Mission régionale d'autorité environnementale
OCCITANIE

**Avis de la mission régionale d'autorité environnementale sur la demande
de renouvellement de l'exploitation de l'Ardoisière de « la Moulieyre »
Commune de Montpeyroux (Aveyron)**

N° MRAe 2022APO124

Avis émis le 02 novembre 2022

Plan d'ensemble de la carrière – source IGN orthophoto

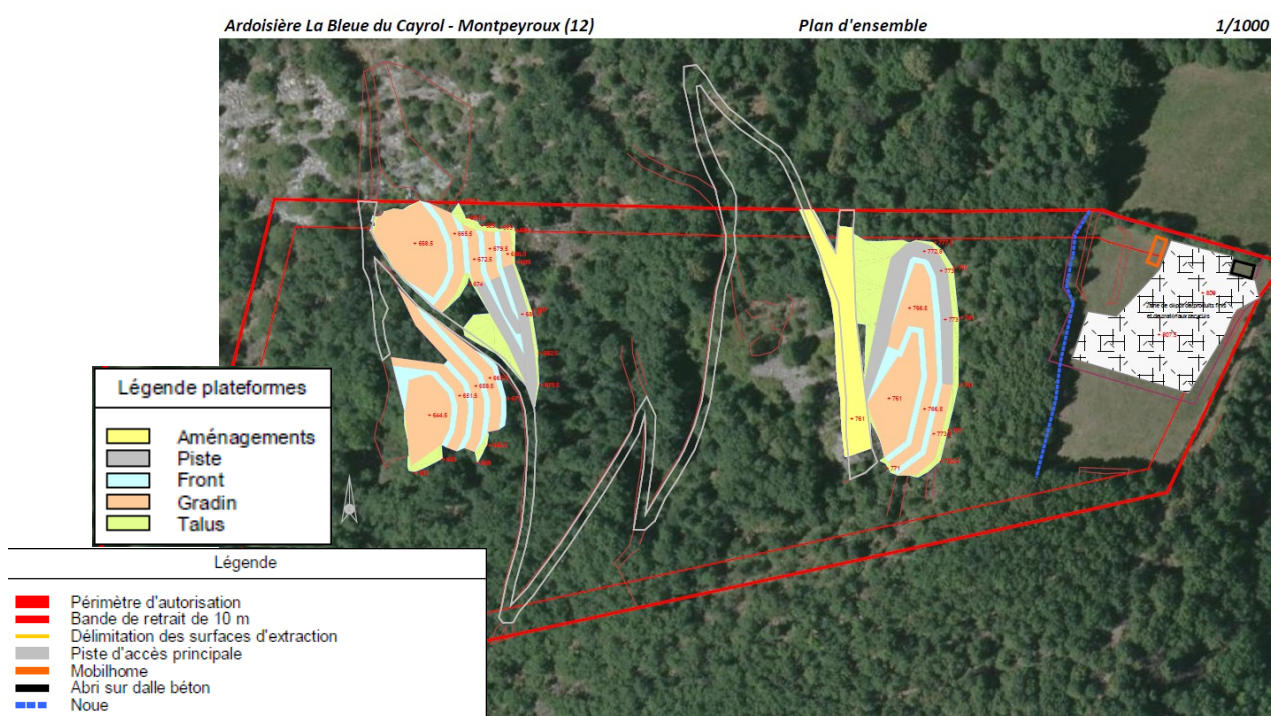
Enfin, la MRAe relève que l'une des pistes d'accès à la carrière (partie nord) se situe à l'extérieur du périmètre de l'autorisation environnementale comme le montre le plan d'ensemble proposé page 5 du présent avis. L'étude d'impact doit être complétée par l'évaluation des incidences environnementales qu'elle est susceptible de générer.

La MRAe recommande de revoir le périmètre de l'étude d'impact de l'ardoisière afin d'intégrer la piste à créer située au nord et de compléter l'étude d'impact par l'évaluation des incidences environnementales qu'elle est susceptible de générer.
